Parecer Técnico

**ANÁLISE DO RELATÓRIO INTITULADO “ESTUDOS DE GARANTIA DE
ATENDIMENTO À DEMANDA FUTURA NA BACIA DO ACARAÚ,
CONTEMPLANDO A INFLUÊNCIA DA IMPLANTAÇÃO DO PROJETO
SANTA QUITÉRIA”**

**Fortaleza – Ceará
Setembro de 2016**

Figura 1 – Área de Estudo Considerada no Relatório da COGERH
 Fonte: COGERH, 2015

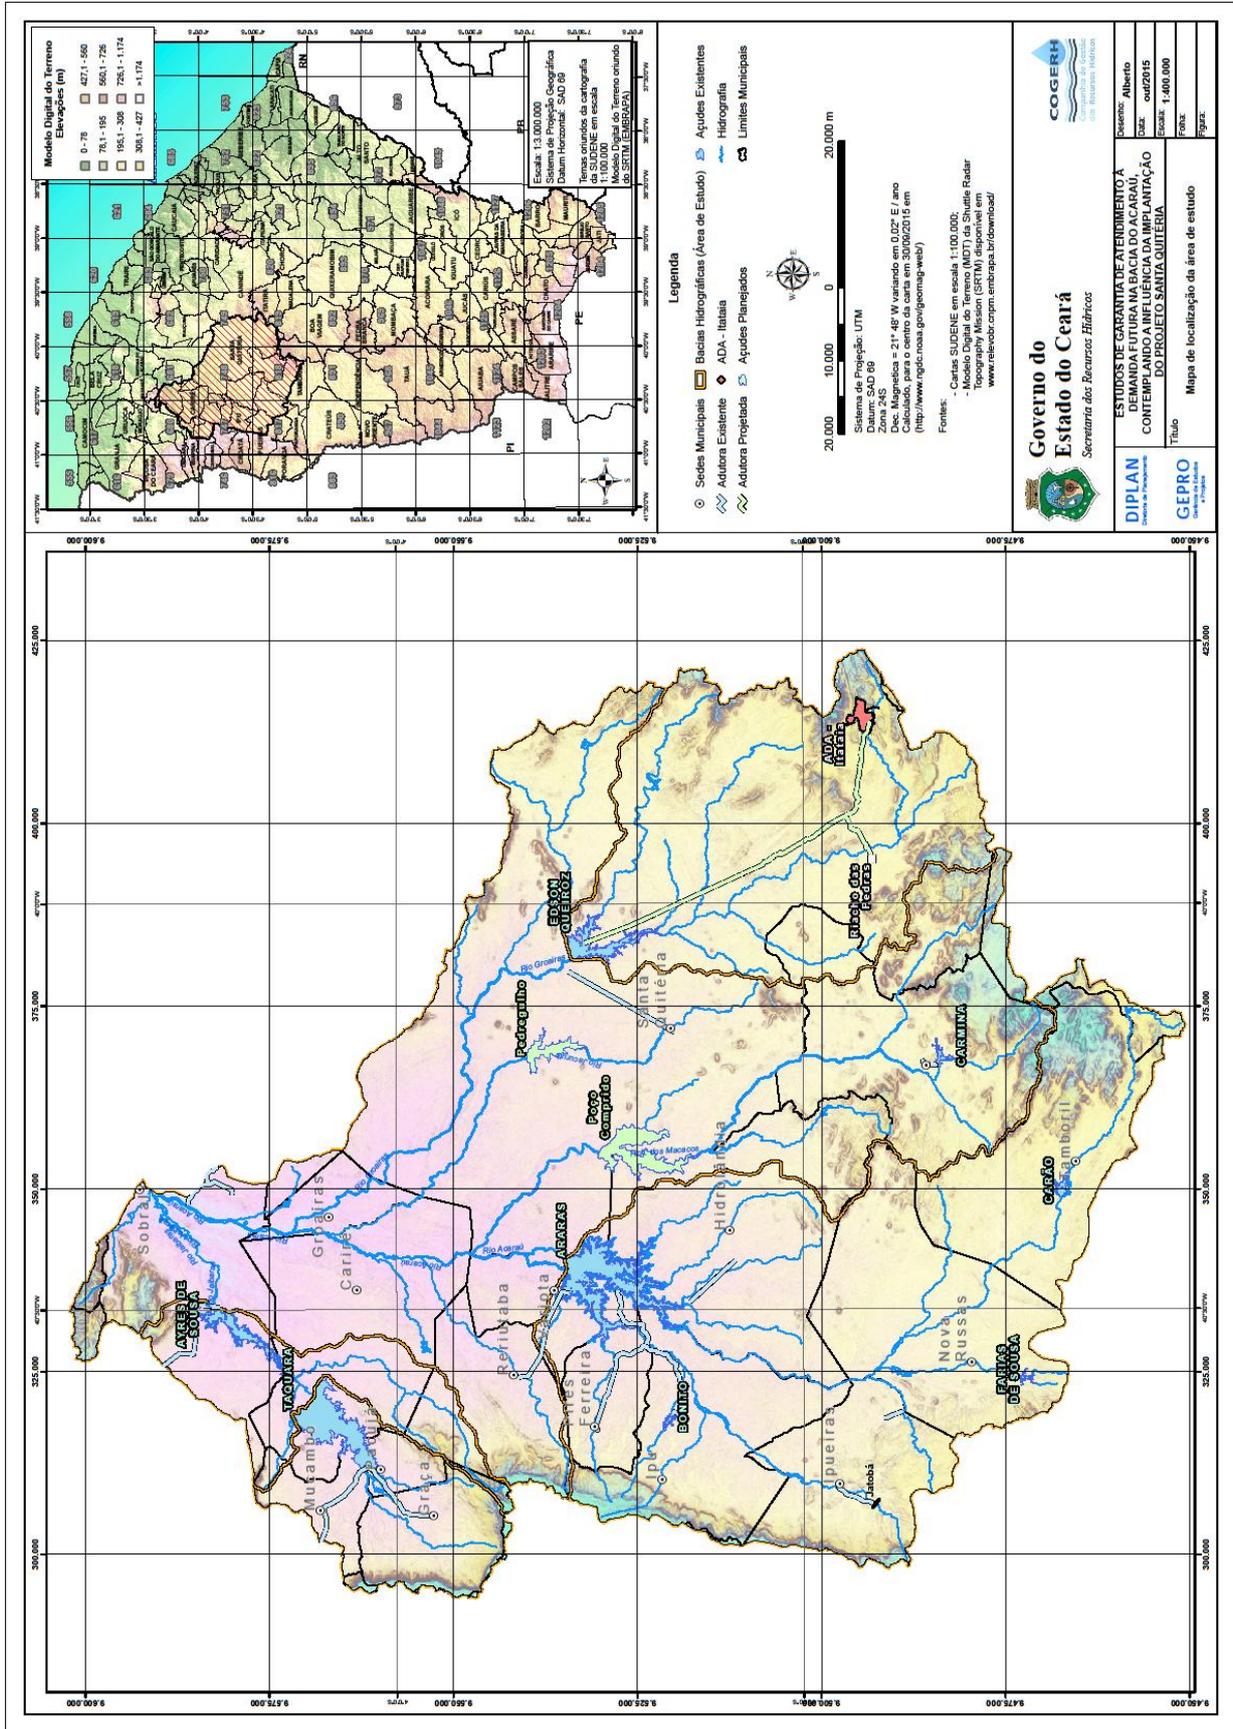
Ambos os açudes planejados estão previstos para Santa Quitéria, sendo Pedregulho uma barragem do Rio Jucurutu, e o Poço Comprido uma barragem do Riacho dos Macacos. A seguir um mapa (Figura 1) presente no relatório e que ilustra a área de abrangência do estudo com a localização dos quatro reservatórios já construídos e os dois planejados.

Figura 10 – Gráfico “Vazões demandadas x vazões atendidas ao usuário Santa Quitéria”
Apresentado no Relatório da COGERH
Fonte: COGERH, 2015

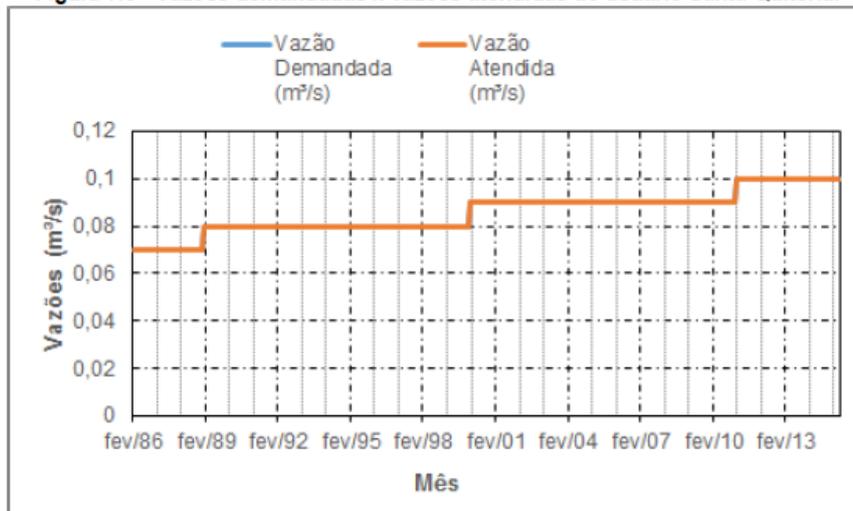
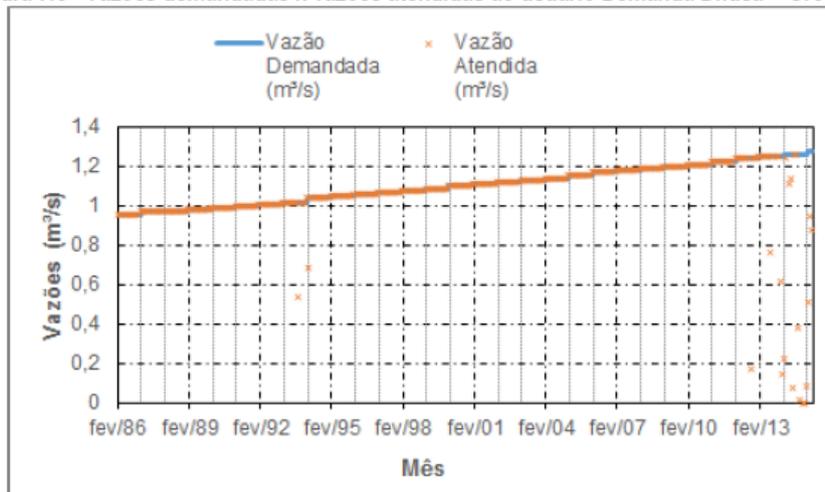
Assim como as simulações, seus respectivos resultados não são expostos, tendo o relatório afirmado, com relação ao cenário atual, apenas que “os resultados obtidos mostram que as demandas dos açudes Ayres de Sousa, Araras e Taquara, além das demandas do médio-baixo Acaraú, são todas atendidas em 100% do período analisado” (COGERH, 2015, p. 35). Sobre o Açude Edson Queiroz, o relatório afirma que o atendimento à demanda urbana foi de 100% e apresenta como “confirmação” desse resultado o seguinte gráfico (Figura 10):

A demanda difusa do Rio Groaíras e do município de Groaíras, que o documento trata como sendo atendida pelo Edson Queiroz também é apresentada em forma de gráfico (Figura 11). A interpretação sobre tal gráfico que é apresentada no relatório é que 95% da demanda é atendida por completo, 4% é parcialmente atendida e 1% não é atendida.

Figura 12 - Gráfico Sem Título Apresentado no Relatório da COGERH
Fonte: COGERH, 2015

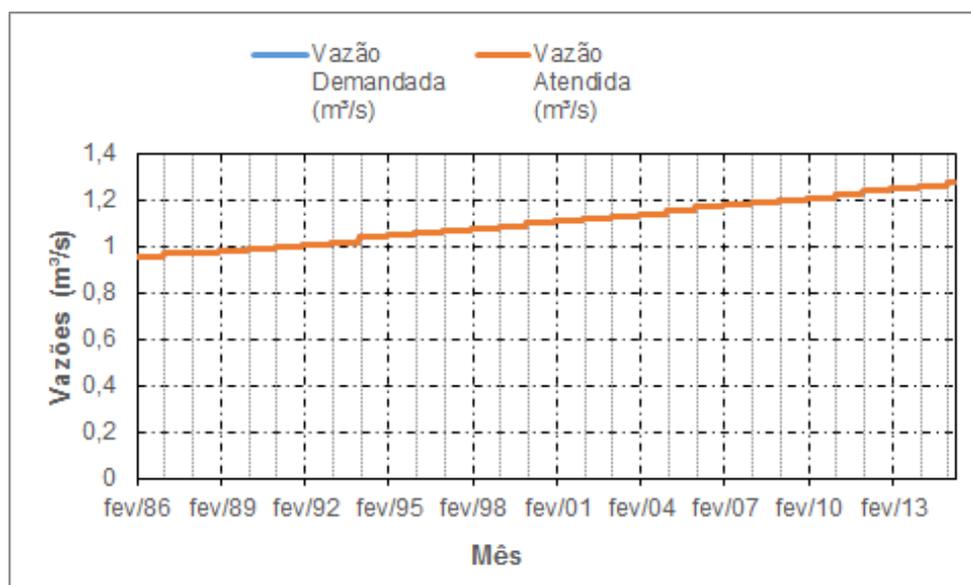
Sobre o cenário de oferta futura, é considerado que o atendimento do município de Groaíras⁹ passa a ser realizado pelo Açude Poço Comprido. Nessa projeção, avalia-se que a demanda do município seria atendida em 100% devido a vazão regularizada do Riacho dos Macacos, que será barrado, ser de 8,9 m³/s, o que seria suficiente. Como ilustração dessa análise é exposto o gráfico representado na Figura 12.

Cabe aqui pontuar que o texto de apresentação e análise dos resultados do relatório está pouco compreensível, e os gráficos representados nas figuras 10, 11 e 12 têm sua leitura impossibilitada pela incongruência entre o texto, dados, eixos e legendas. Ambos os gráficos trazem em seus eixos “X” os meses de fevereiro dos anos de 1986 a 2013. Essa é uma informação nova no relatório e que não é contextualizada de forma a garantir o entendimento. No gráfico “Vazões demandadas x vazões atendidas ao usuário Santa Quitéria” (Figura 10), não está aparente a “vazão demandada” segundo consta na legenda. No gráfico “Vazões demandadas x vazões atendidas ao usuário Demanda Difusa + Groaíras” (Figura 11), todas as vazões atendidas estão abaixo do valor de vazões demandadas, segundo consta a legenda. Isso

difere da interpretação descrita no texto de análise desse resultado. E o gráfico representado na Figura 12 tem sua estrutura aparentemente idêntica ao representado na figura 11, com apenas uma mudança na representação gráfica da “vazão atendida”. Além disso, não está aparente a “vazão demandada” e o gráfico também não possui título, o que impede sua identificação quanto ao que representa.
